**Forum mondial de l'harmonisation
des Règlements concernant les véhicules**

**Simplification des Règlements ONU relatifs à l'éclairage
et à la signalisation lumineuse :****Règlement ONU n° 150 (Dispositifs rétro réfléchissants)****Proposition visant à corriger le texte
du Règlement ONU n° 150****Communication du groupe de travail informel de la simplification
des Règlements relatifs à l'éclairage et à la signalisation lumineuse***

Le texte ci-après, établi par le Groupe de travail informel de la simplification des Règlements relatifs à l'éclairage et à la signalisation lumineuse, vise à corriger les figures de l'annexe 24 du Règlement ONU n° 150 et à faciliter la lecture du texte de l'annexe dans son ensemble.

Figure A24-II

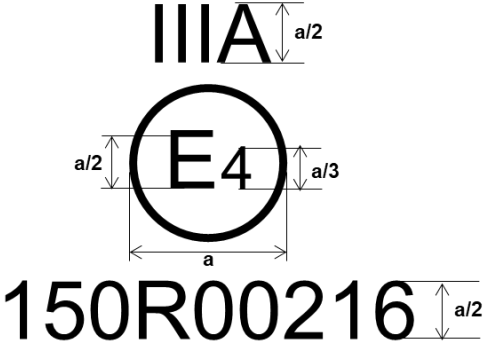
Note : Les deux exemples de marques d'homologation, modèles D et E, représentent trois variantes possibles du marquage d'un dispositif d'éclairage lorsque deux ou plusieurs feux font partie du même ensemble de feux groupés, combinés ou mutuellement incorporés.

1. L'annexe dont il est question ci-dessus a été réorganisée et simplifiée, mais son contenu n'a pas été modifié.
2. Les figures ont été corrigées pour y présenter des exemples des marques d'homologation qui peuvent être apposées conformément aux nouveaux Règlements de l'ONU. La référence à la valeur de « a » a été corrigée afin de renvoyer au tableau 1, plutôt qu'au tableau 2.

Figure A24-III

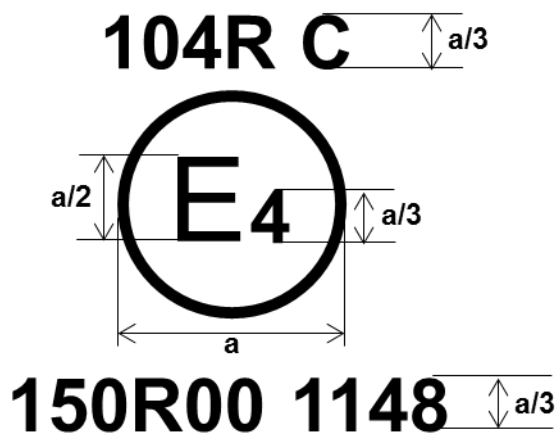
Exemple de marque d'homologation pour les matériaux de marquage rétro réfléchissants

Pour a = voir le tableau 1

Figure A24-IV
Exemple de marque d'homologation pour les plaques de signalisation arrière, y compris pour véhicules lents

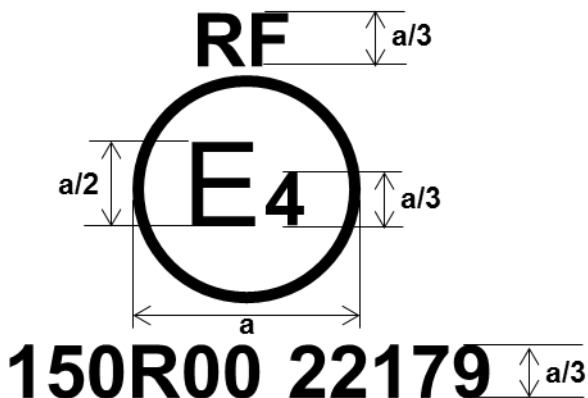
Pour a = voir le tableau 1

Figure A24-V
Exemple de marque d'homologation pour les triangles de présignalisation

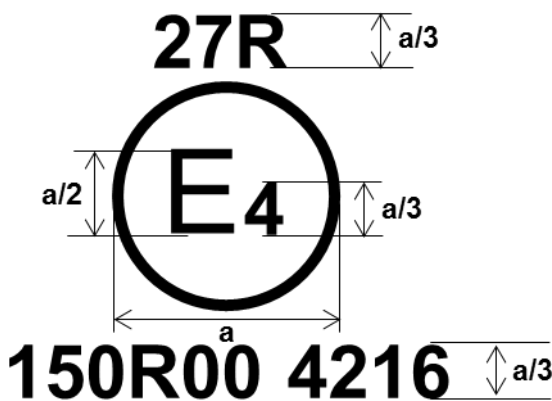
Pour a = voir le tableau 1
